CR de la réunion du 12 mars 2021

Projet de centrale photovoltaïque à Saint-Pey-de-Castets **Rédaction : Marius MICHENAUD, Corfu Solaire**

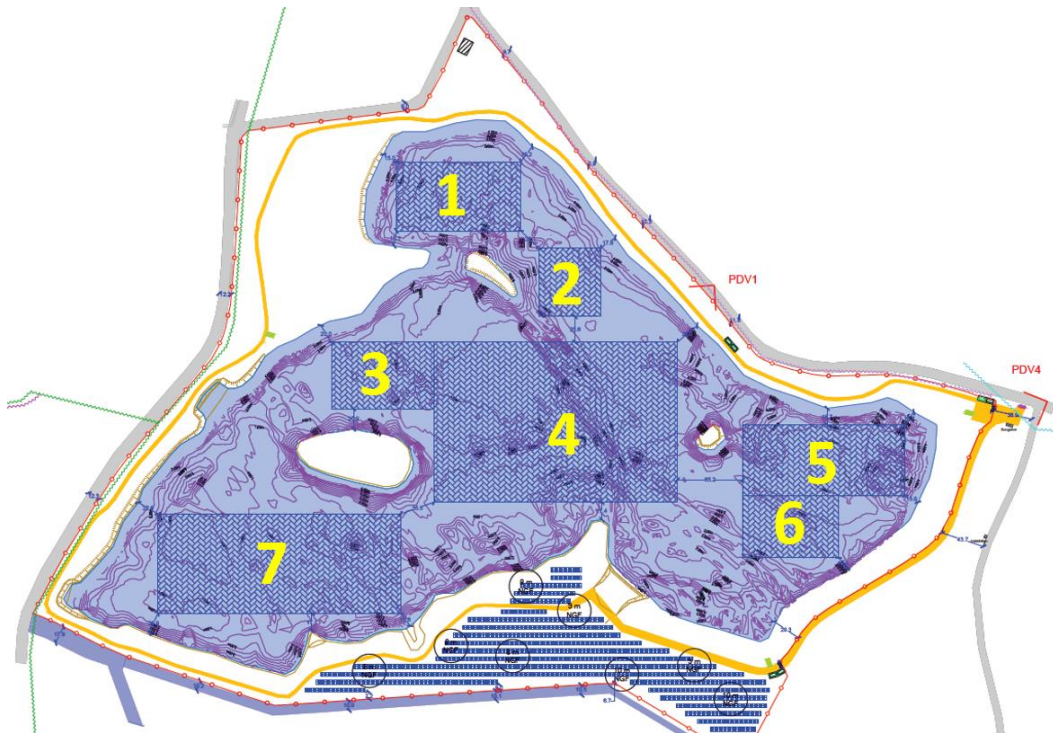
Qu'est-ce qui garantit que le réseau électrique à créer pour le raccordement de la centrale sera bien enterré ?

ENEDIS a indiqué à Corfu Solaire le raccordement pressenti pour la centrale (7 octobre 2020). ENEDIS nous indique la chose suivante :

« L'installation sera raccordée directement au Réseau Public de Distribution HTA par l'intermédiaire d'un unique poste de livraison alimenté par une **antenne souterraine** de 11200 m en 3x240 mm² Cuivre issu d'un nouveau départ du Poste Source SAINT-PEY-D'ARMENS. » (page 7/28)

Vous trouverez l'étude ENEDIS complète dans le dossier partagé. Les modalités du raccordement seront confirmées dans la convention que nous signerons avec ENEDIS après l'obtention du permis de construire, et après l'obtention de la promesse d'achat de l'électricité par EDF.
